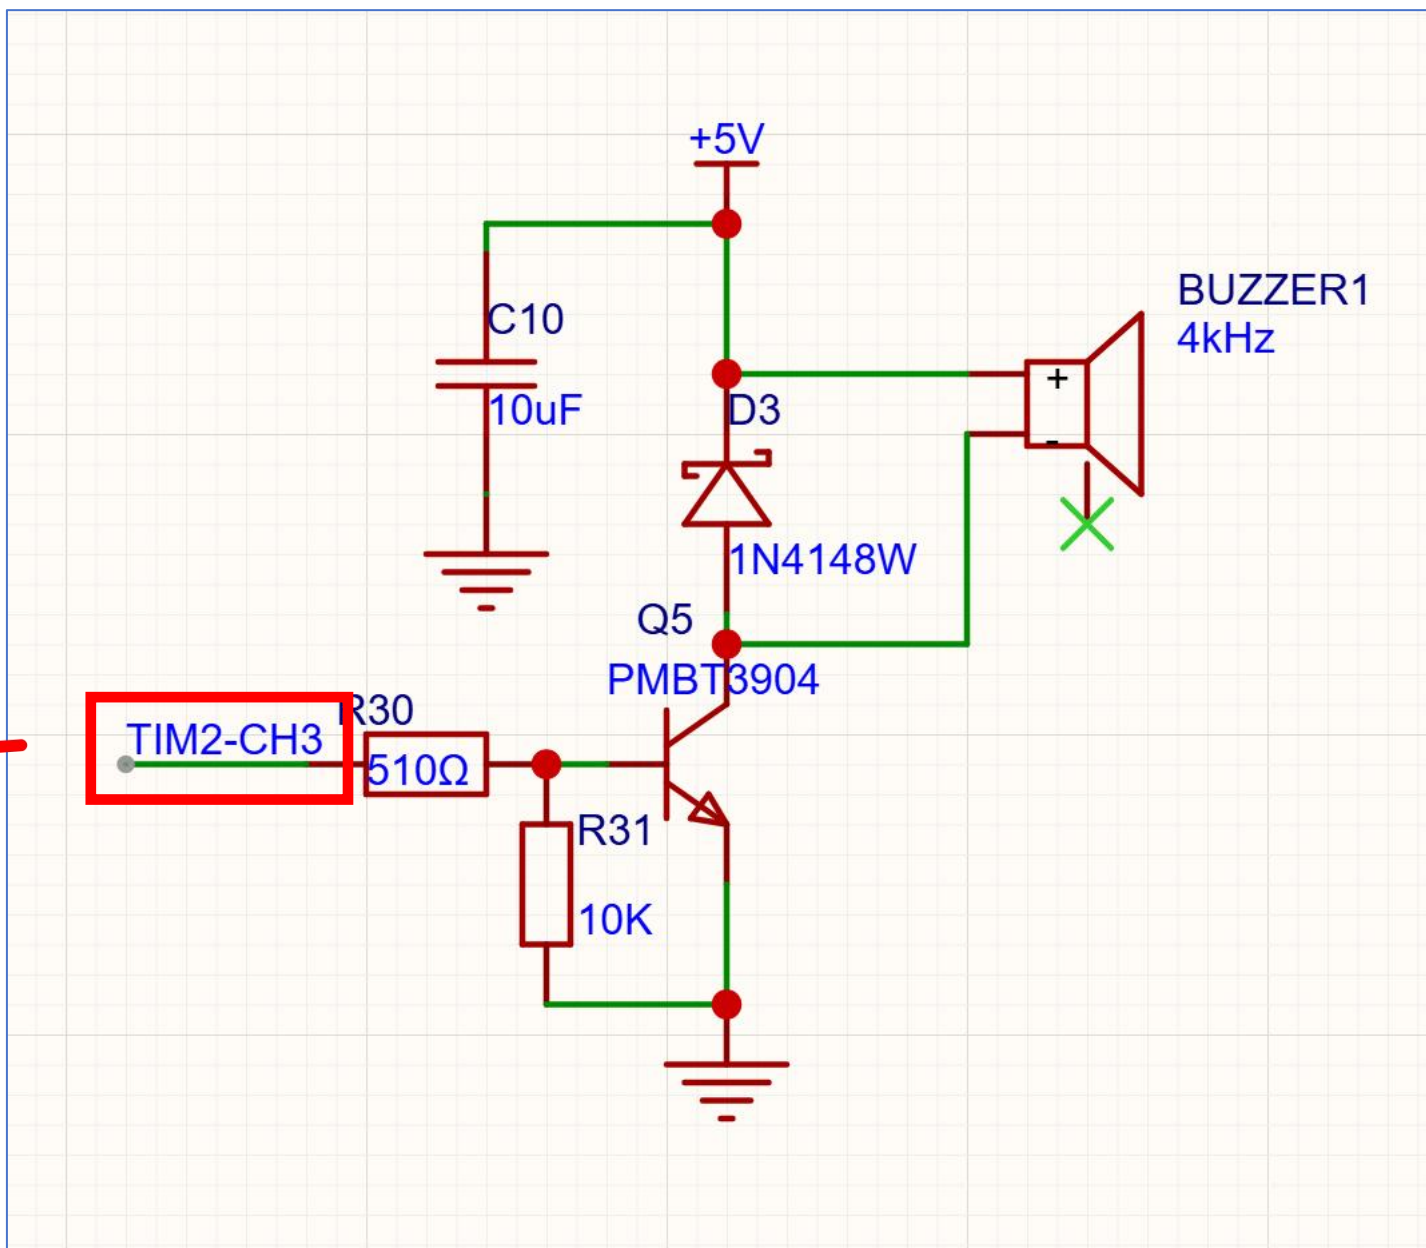
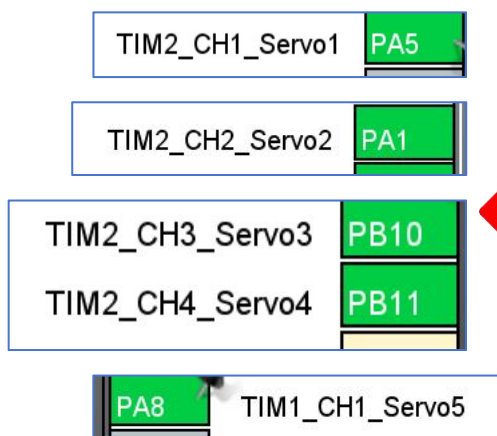
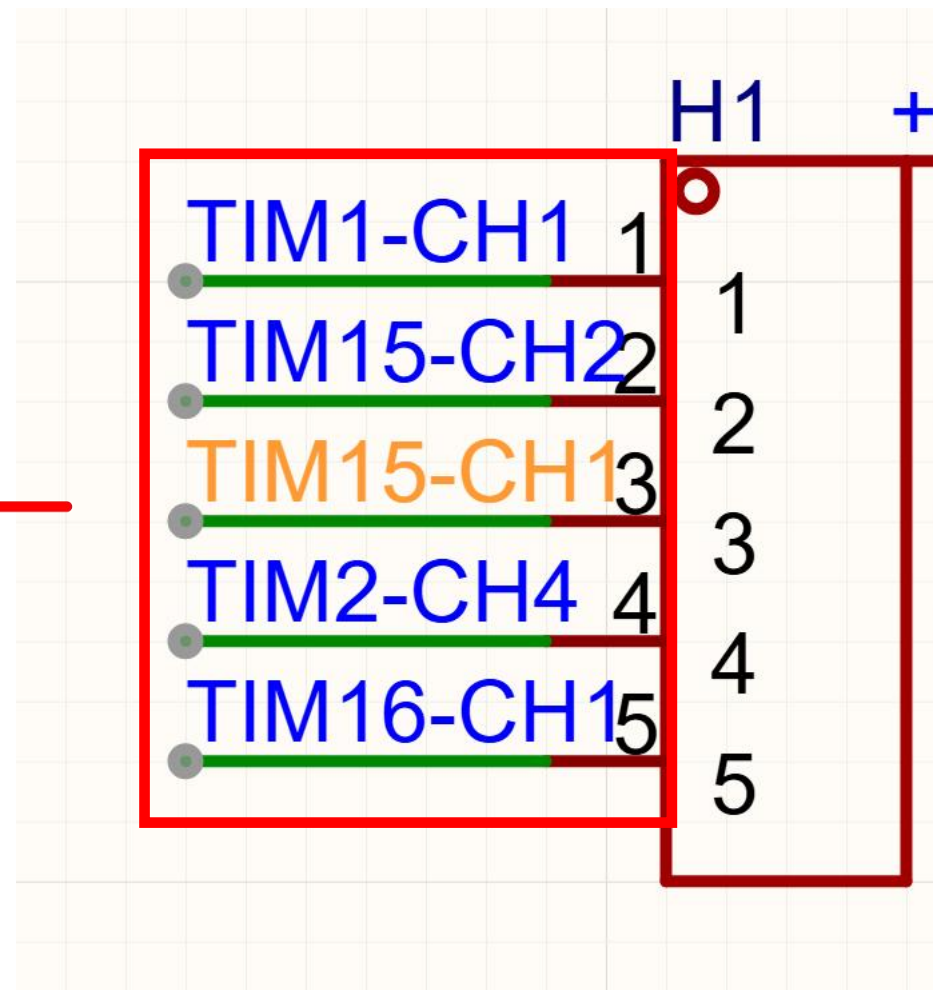
蜂鸣器  
改成TIM16-CH1  
对应PB8

五个舵机  
分别改成：  
TIM2\_CH1(PA5)  
TIM2\_CH2(PA1)  
TIM2\_CH3(PB10)  
TIM2\_CH4(PB11)  
TIM1\_CH1(PA8)  
顺序随意  
软件能改映射

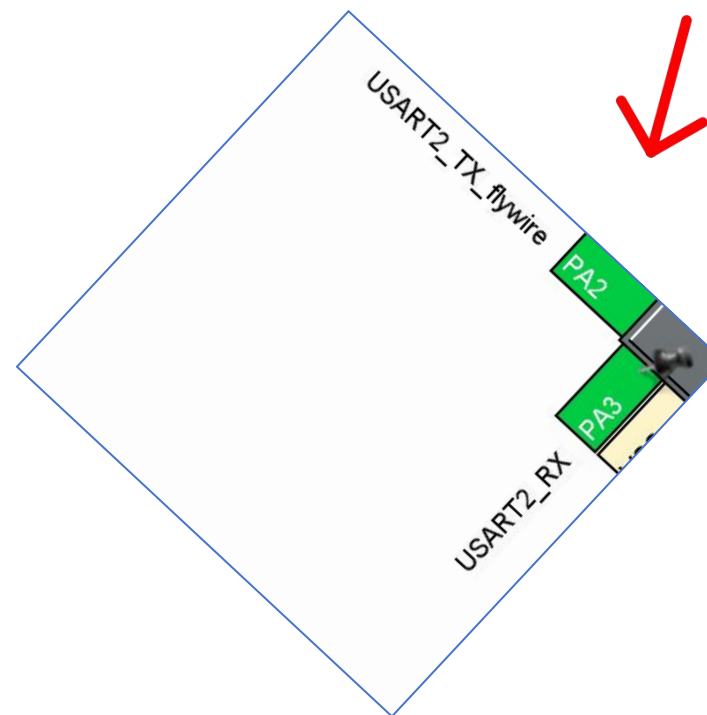
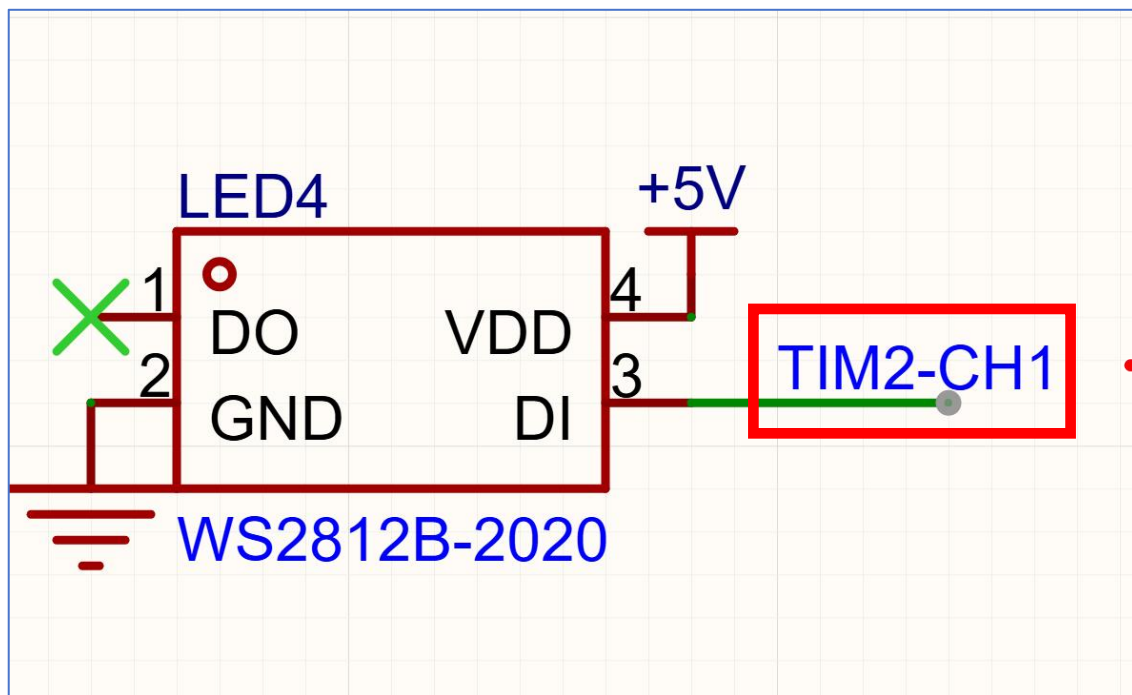
**USART2-TX改成PA2**  
**USART2-RX改成PA3**

**LED:**  
**改成TIM15-CH1**  
**对应PB14**

# 修改后配置图

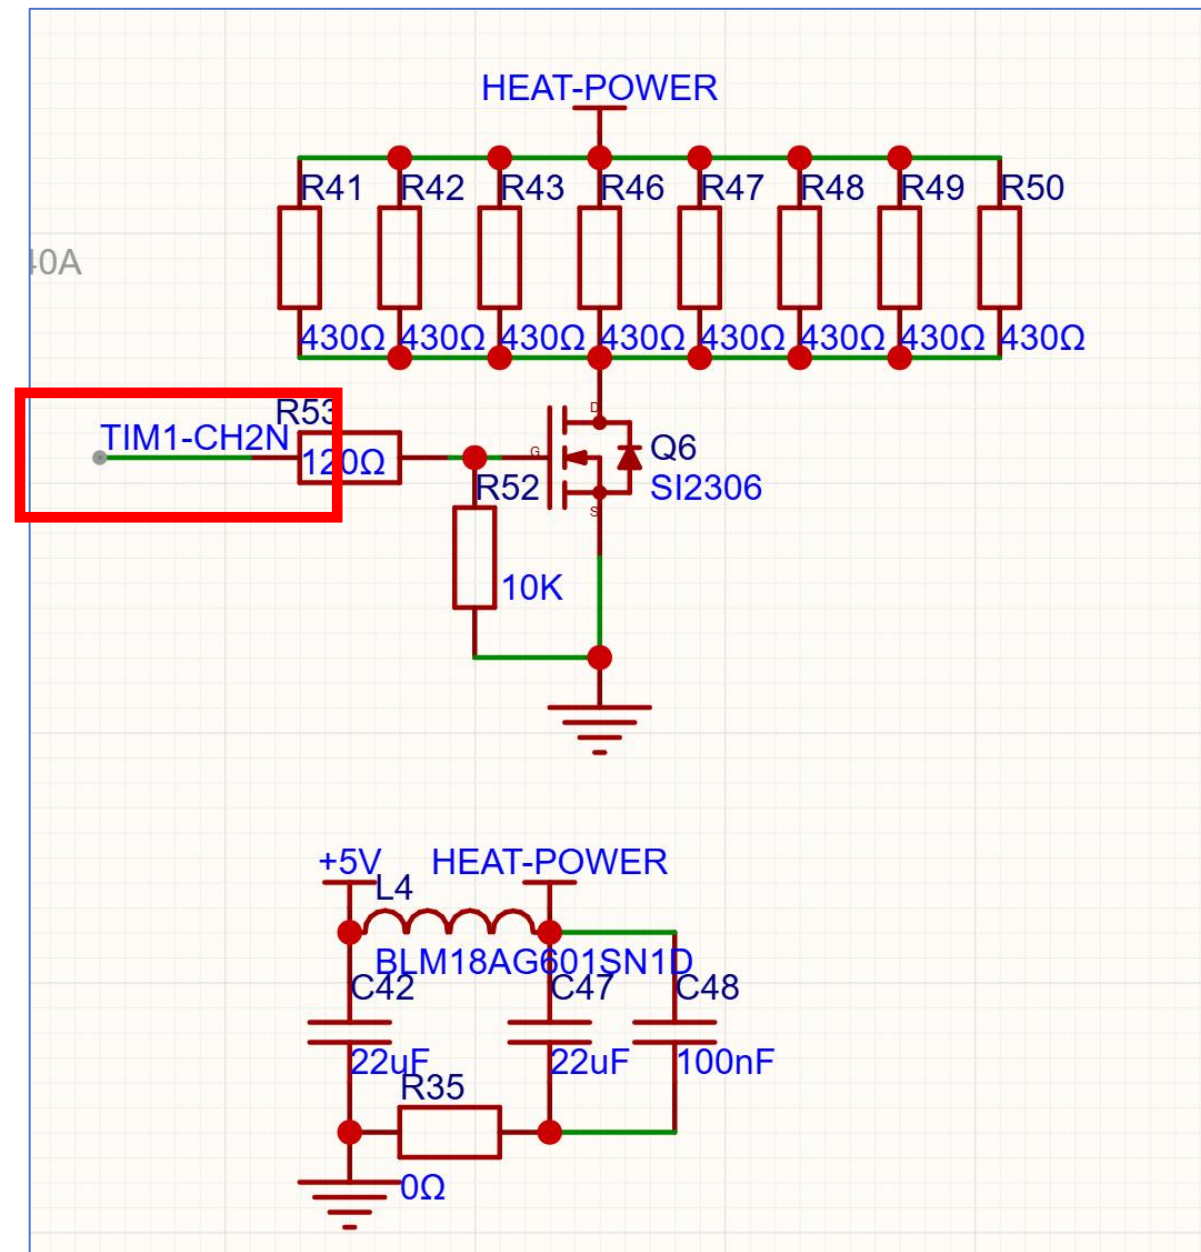
**HEAT-POWER可以不动；  
当前仍与 TIM1-CH1舵机5号  
共用50Hz定时器；  
如果要求高，直接改接成任意  
一路空闲GPIO，做软件PWM**
